**Verslag huishoudelijke elektrische installatie op laagspanning en zeer lage spanning****Algemeen:**

Referentie: 011-20260930-02	Datum controle: 30/09/2026
Keurder: 011

Eigenaar:	Marcella Van Winkel	EAN-code:	Onbekend
Adres installatie:	Turnhoutsebaan 351, 2970 - Schilde	Nummer teller(s):	5139195
		Distributienetbeheerder installatie:	Fluvius
Datum uitvoering installatie: ☒ Vóór 01/10/1981 ☒ Tussen 01/10/1981 en 01/06/2020 ☐ Vanaf 01/06/2020			
Type: ☒ Wooneenheid ☐ Niet-huishoudelijk ☐ PV ☐ Batterij ☐ Laadpaal

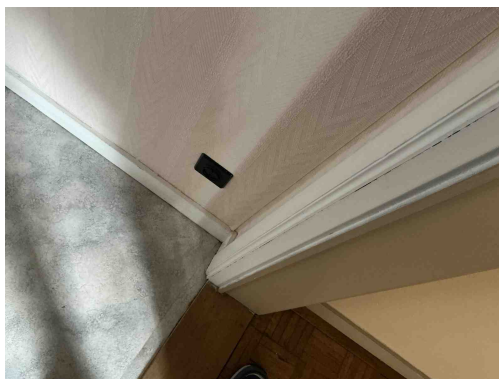
C38 - Het gebruikte kabeltype (snoerkabel) voldoet niet aan de specificaties die van toepassing zijn op voedingsleidingen voor vaste installatie (Boek 1: 1.4.2.1, 5.2.6.2).

Opmerking: Oa bord 1, kelder

T13 - Opbouwcontactdozen en/of -schakelaars zonder achterplaatje mogen niet rechtstreeks op een brandbare ondergrond bevestigd worden (Boek 1: 4.3.3.5).

Opmerking: Oa kelder

T11 - De contactdozen waarvan de toegekende stroomsterkte maximaal 16A en de toegekende spanning maximaal 250V bedraagt en niet bedoeld zijn voor de voeding van een of meerdere verbruikstoestellen voor een specifiek doel en niet geplaatst zijn in of op schakel- en verdeelborden, beschikken niet of IPXX-D (incl. gemeenschappelijke delen residentieel geheel) (Boek 1: 4.2.2.3/5.3.5.2).

Opmerking: Oa kelder, keuken, slaapkamers, . .

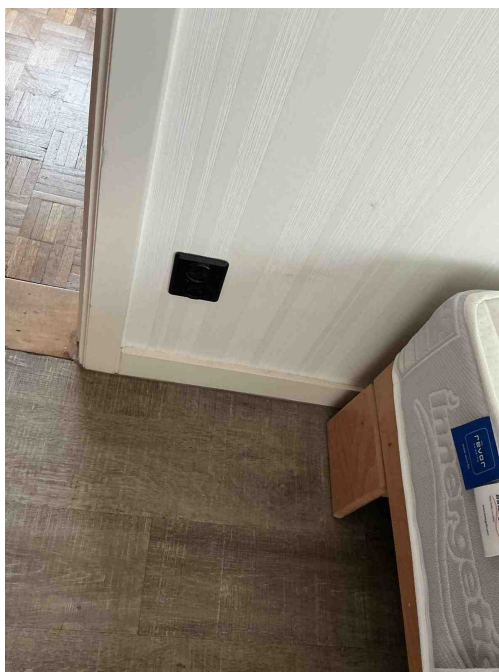
T11 - De contactdozen waarvan de toegekende stroomsterkte maximaal 16A en de toegekende spanning maximaal 250V bedraagt en niet bedoeld zijn voor de voeding van een of meerdere verbruikstoestellen voor een specifiek doel en niet geplaatst zijn in of op schakel- en verdeelborden, beschikken niet of IPXX-D (incl. gemeenschappelijke delen residentieel geheel) (Boek 1: 4.2.2.3/5.3.5.2).

Opmerking: Oa kelder, keuken, slaapkamers, . .

A20 - Er bevindt zich een contactdoos zonder beschermingsgeleider in de elektrische installatie. Deze is niet geplaatst achter een differentieelstroombeschermingsinrichting met grote (max. 30mA) of zeer grote (max. 10mA) gevoeligheid. (Boek 1: 8.2.1.b)

Opmerking: Oa keuken, slaapkamers

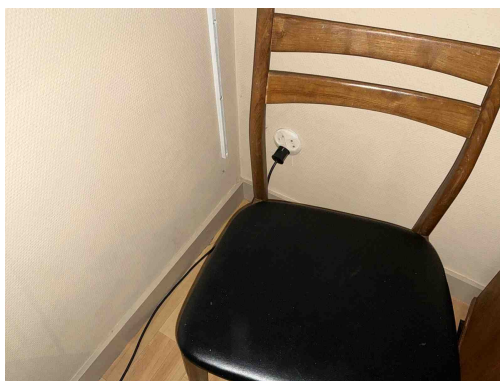
T11 - De contactdozen waarvan de toegekende stroomsterkte maximaal 16A en de toegekende spanning maximaal 250V bedraagt en niet bedoeld zijn voor de voeding van een of meerdere verbruikstoestellen voor een specifiek doel en niet geplaatst zijn in of op schakel- en verdeelborden, beschikken niet of IPXX-D (incl. gemeenschappelijke delen residentieel geheel) (Boek 1: 4.2.2.3/5.3.5.2).

Opmerking: Oa kelder, keuken , slaapkamers, . .

A20 - Er bevindt zich een contactdoos zonder beschermingsgeleider in de elektrische installatie. Deze is niet geplaatst achter een differentieelstroombeschermingsinrichting met grote (max. 30mA) of zeer grote (max. 10mA) gevoeligheid. (Boek 1: 8.2.1.b)

Opmerking: Oa keuken , slaapkamers

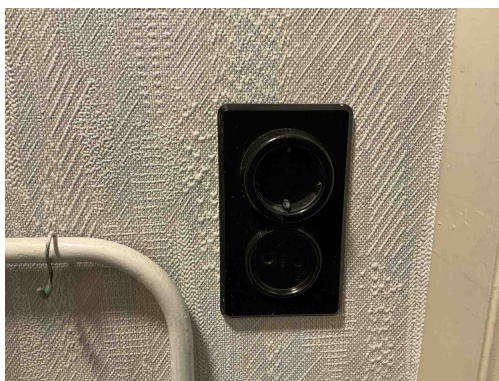
T11 - De contactdozen waarvan de toegekende stroomsterkte maximaal 16A en de toegekende spanning maximaal 250V bedraagt en niet bedoeld zijn voor de voeding van een of meerdere verbruikstoestellen voor een specifiek doel en niet geplaatst zijn in of op schakel- en verdeelborden, beschikken niet of IPXX-D (incl. gemeenschappelijke delen residentieel geheel) (Boek 1: 4.2.2.3/5.3.5.2).

Opmerking: Oa kelder, keuken , slaapkamers, . .

A20 - Er bevindt zich een contactdoos zonder beschermingsgeleider in de elektrische installatie. Deze is niet geplaatst achter een differentieelstroombeschermingsinrichting met grote (max. 30mA) of zeer grote (max. 10mA) gevoeligheid. (Boek 1: 8.2.1.b)

Opmerking: Oa keuken , slaapkamers

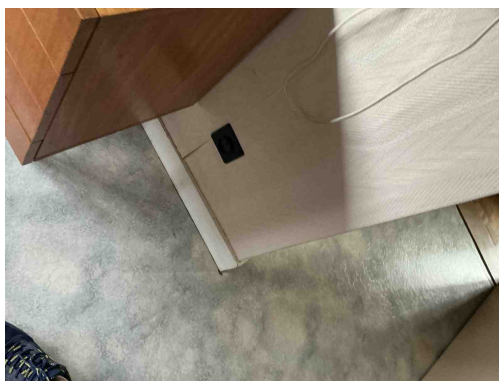
T11 - De contactdozen waarvan de toegekende stroomsterkte maximaal 16A en de toegekende spanning maximaal 250V bedraagt en niet bedoeld zijn voor de voeding van een of meerdere verbruikstoestellen voor een specifiek doel en niet geplaatst zijn in of op schakel- en verdeelborden, beschikken niet of IPXX-D (incl. gemeenschappelijke delen residentieel geheel) (Boek 1: 4.2.2.3/5.3.5.2).

Opmerking: Oa kelder, keuken, slaapkamers, . .

A20 - Er bevindt zich een contactdoos zonder beschermingsgeleider in de elektrische installatie. Deze is niet geplaatst achter een differentieelstroombeschermingsinrichting met grote (max. 30mA) of zeer grote (max. 10mA) gevoeligheid. (Boek 1: 8.2.1.b)

Opmerking: Oa keuken, slaapkamers

T03 - Contactdozen met randaarding zijn niet toegelaten in huishoudelijke installaties en in niet huishoudelijke installaties zonder BA4/BA5 personeel (Boek 1: 5.3.5.2).

Opmerking: Oa badkamer

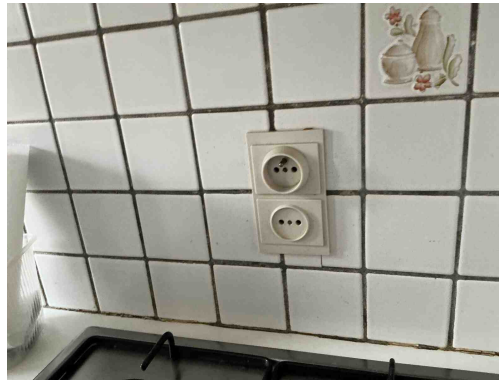
T11 - De contactdozen waarvan de toegekende stroomsterkte maximaal 16A en de toegekende spanning maximaal 250V bedraagt en niet bedoeld zijn voor de voeding van een of meerdere verbruikstoestellen voor een specifiek doel en niet geplaatst zijn in of op schakel- en verdeelborden, beschikken niet of IPXX-D (incl. gemeenschappelijke delen residentieel geheel) (Boek 1: 4.2.2.3/5.3.5.2).

Opmerking: Oa kelder, keuken, slaapkamers, . .

A20 - Er bevindt zich een contactdoos zonder beschermingsgeleider in de elektrische installatie. Deze is niet geplaatst achter een differentieelstroombeschermingsinrichting met grote (max. 30mA) of zeer grote (max. 10mA) gevoeligheid. (Boek 1: 8.2.1.b)

Opmerking: Oa keuken, slaapkamers

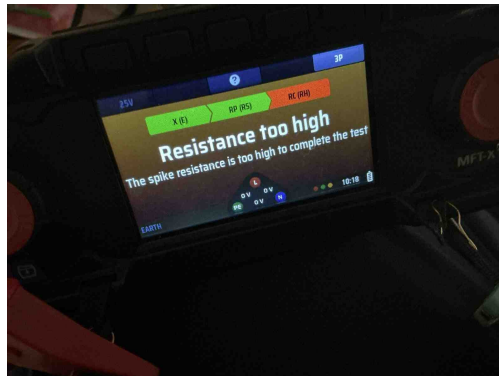
T11 - De contactdozen waarvan de toegekende stroomsterkte maximaal 16A en de toegekende spanning maximaal 250V bedraagt en niet bedoeld zijn voor de voeding van een of meerdere verbruikstoestellen voor een specifiek doel en niet geplaatst zijn in of op schakel- en verdeelborden, beschikken niet of IPXX-D (incl. gemeenschappelijke delen residentieel geheel) (Boek 1: 4.2.2.3/5.3.5.2).

Opmerking: Oa kelder, keuken , slaapkamers, . .

A20 - Er bevindt zich een contactdoos zonder beschermingsgeleider in de elektrische installatie. Deze is niet geplaatst achter een differentieelstroombeschermingsinrichting met grote (max. 30mA) of zeer grote (max. 10mA) gevoeligheid. (Boek 1: 8.2.1.b)

Opmerking: Oa keuken , slaapkamers

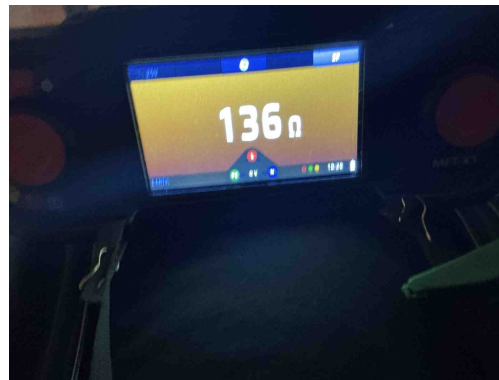
A05 - De waarde van de spreidingsweerstand van de aardverbinding is te hoog (Boek 1: 5.4.2).

Opmerking: Oa Re meting geprobeerd maar RTH, slechte ondergrond

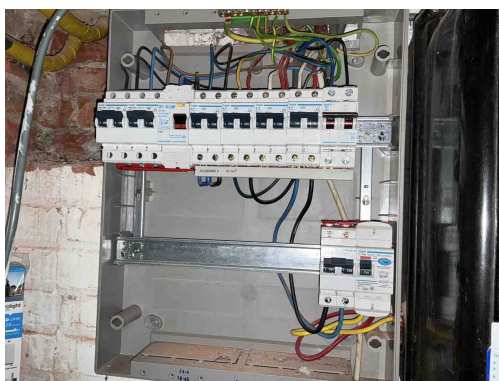
C21 - Het gebruik van geleiders van het type VOB, zonder bijkomende afscherming is niet toegestaan (Boek 1: 5.2.9.6).

Opmerking: Oa keuken
